- El proyecto consiste en generación eléctrica a través de celdas fotovoltaicas en un predio perteneciente a la Facultad de Ciencias Agropecuarias de la Universidad de Panamá.

INFORME TÉCNICO DE INSPECCIÓN OCULAR

Nº. 123-10-2022

INFORME TÉCNICO SSH-CH-057-2022

Drenajes Pluviales

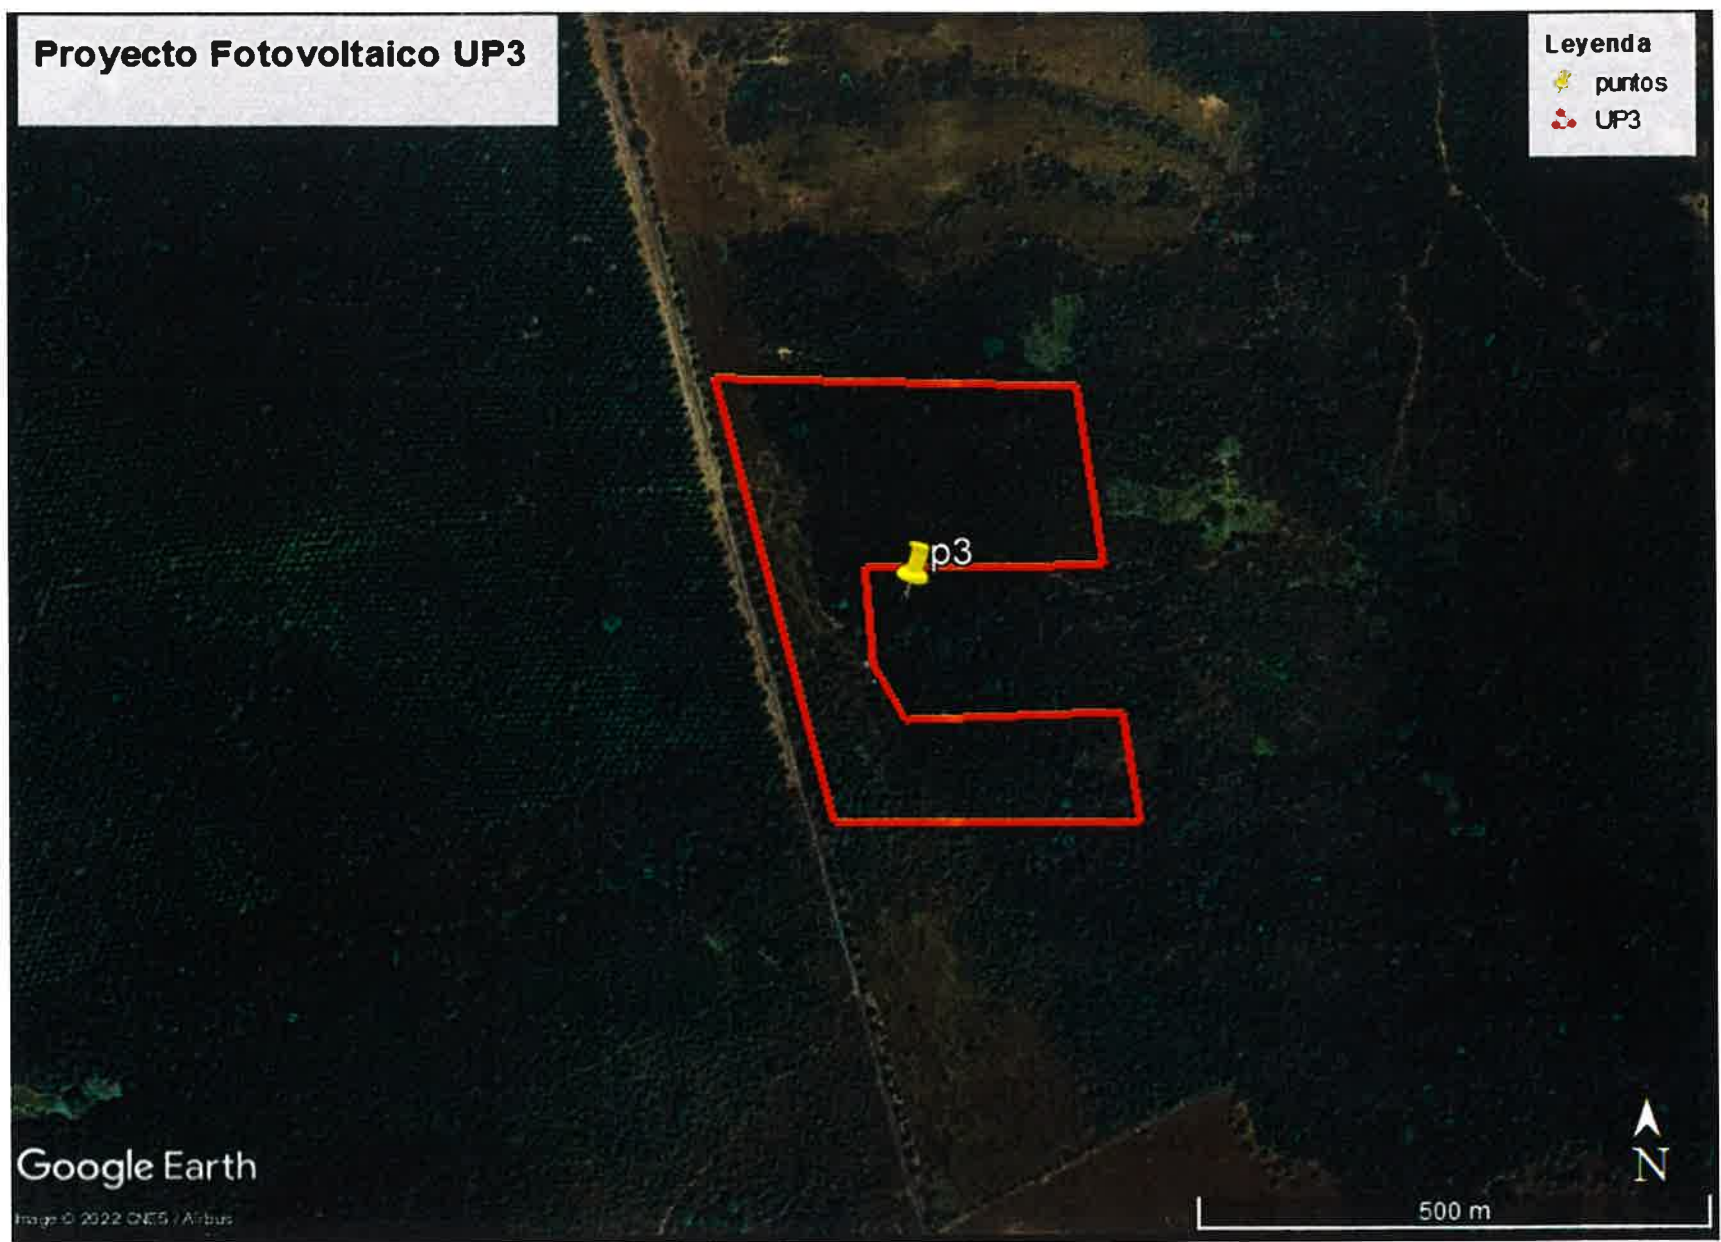
- Al momento se observó en sitio que no existen quebradas ni riachuelos dentro de la incidencia del proyecto.
- Se pudo constatar que en esta área solo existen canales propias del sitio (drenajes pluviales). Se anexan fotos
- Se tomaron las siguientes coordenadas UTM WGS84, utilizando un GPS marca Garmin, modelo 62s : 353366.00 m E, 926244.00 m N.

- Se concluye por lo observado en campo, que el predio en mención no presenta drenajes establecidos por una fuente hídrica y los que se pudo observar son drenajes pluviales propias de la zona y pendiente.
- Después de evaluar en campo y análisis en oficina se determina que dentro del proyecto UP3 no existen quebradas y/o acuíferos intermitentes.
